Beschlussvorlage -öffentlich-	Drucksache: FB4/0136/2014 vom 10. Januar 2015
Gremium	Sitzungstermin
Ausschuss für Planung und Liegenschaften Rat	27.01.2015 26.02.2015

**Neuer Regionalplan
Stadt Meerbusch, lfd. Bu. K
Steuerbare Rückhalteräume
Taschenpolder Ilvericher Bruch**

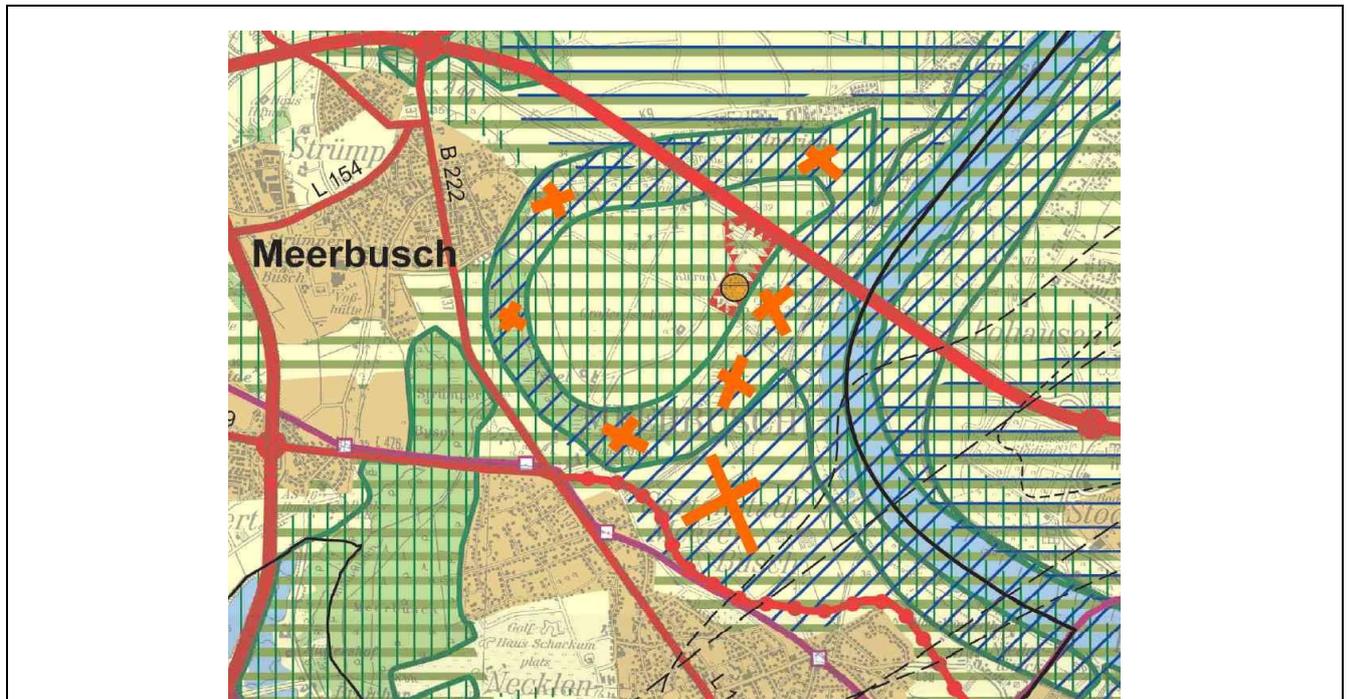
Der im Stadtgebiet Meerbusch dargestellte Überschwemmungsbereich im Bereich der Ilvericher Altrheinschlinge und südwestlich angrenzender Flächen ist ersatzlos zurückzunehmen.

Im Entwurf des neuen Regionalplanes wird für die Rückgewinnung von Retentionsraum der Meerbuscher Naherholungsbereich der Ilvericher Altrheinschlinge vorgeschlagen. Die Darstellung wurde aus dem Entwurf der Landesentwicklungsplanes -LEP NRW- übertragen. Eine entsprechende Stellungnahme zum LEP-Entwurf (7.4-6 Ziel Überschwemmungsbereiche / 7.4-7 Ziel Rückgewinnung von Retentionsraum) wurde bereits am 14. Februar 2014 abgegeben.

Innerhalb des dargestellten Überschwemmungsbereiches liegen Tunnelbauwerke der Bundesautobahn A 44 sowie direkt angrenzend, am tiefsten Punkt, die Kläranlage Düsseldorf-Nord.

Eine gewünschte Freihaltung oder gar eine Zurückgewinnung als Wasserrückhalt oder Retentionsraum ist dahingehend ausgeschlossen. Eine Unter- bzw. Überflutung der Bauwerke (Auftreiben) oder der Klärbecken kann nicht ernsthaft gewollt sein.

Darüber hinaus würde durch die Einrichtung eines Retentionsraumes (Deichrückverlegung) in erheblichem Umfang landwirtschaftlich genutzte Flächen (Ackerflächen, bedingt ackerfähige Flächen, Grünland) einer zumindest vorübergehenden Nutzung entzogen. Der Regionalplanentwurf macht dabei keine Aussagen, wie diesen negativen Auswirkungen für die dort wirtschaftenden landwirtschaftlichen Betriebe begegnet werden soll.

Durch anhaltende mehrwöchige Überschwemmung wäre mit dem Verlust derzeit vorhandener, wertvoller grundwassergeprägten Biotope zu rechnen.

Durch erforderliche Maßnahmen - zur Verringerung der Auswirkungen eines ggf. zu installierenden Taschenpolders (Grundwasseraufhöhungen) im Bereich der Stadtteile Ilverich, Strümp und Büderich - wie das Abpumpen von Grundwasser in einer Größenordnung von bis zu mehreren Mio. m³ - ergeben sich massive Eingriffe in das Grundwasserregime in wasserwirtschaftlich sensiblen Räumen. Diese müssten neben einer qualitativen Wertung einer quantitativen Beurteilung unterzogen werden, da durch die hydraulischen Maßnahmen wesentliche Änderungen in den Wassereinzugsgebieten des Wasserwerkes Lank-Latum und damit eine Beeinträchtigung der öffentlichen Trinkwasserversorgung zu erwarten ist. Hierzu fehlen dezidierte Aussagen.

Ebenso befindet sich in diesem Bereich eine größere Anzahl von Ver- und Entsorgungsleitungen, die gegen Auftrieb bei einer mehrwöchigen Überschwemmungszeit sowie die Wartung der Anlagen während dieser Zeit gesichert bzw. aufrecht erhalten werden müssten. Auch hierzu wären detaillierte Angaben erforderlich. In diesem Zusammenhang stellt sich die Frage eines erhöhten Folgekostenaufwandes im Sinne des LEP-Grundsatzes 6.1-9 und ob dieser erhöhte Folgekostenaufwand bereits bei einer pauschalen Darstellung im Landesentwicklungsplan oder Regfbedacht wurde.

In jedem Fall wäre bei der Errichtung eines Rückhalteraumes (Deichrückverlegung) mit einer erheblichen Beeinträchtigung der Lebensqualität der Meerbuscher Bürger durch Entzug von

landschafts- und naturgebundenen Freizeit- und Erholungsmöglichkeiten sowie einer erheblichen Beeinträchtigung des Wohnumfeldes und des Landschaftsbildes bei Eindeichung der Ilvericher Altrheinschlinge mit bis zu 6 m hohen Deichen bzw. durch technische Bauwerke (Brücken, Einlassbauwerke etc.) zu rechnen.

Unter Berücksichtigung der Größenordnung dieser Planung, des außerordentlich erheblichen technischen Aufwandes und der sonstigen ökologischen, landschaftlichen und städtebaulichen Beeinträchtigungen ist die Ilvericher Altrheinschlinge jedoch ein absolut ungeeigneter Standort für einen Polder.
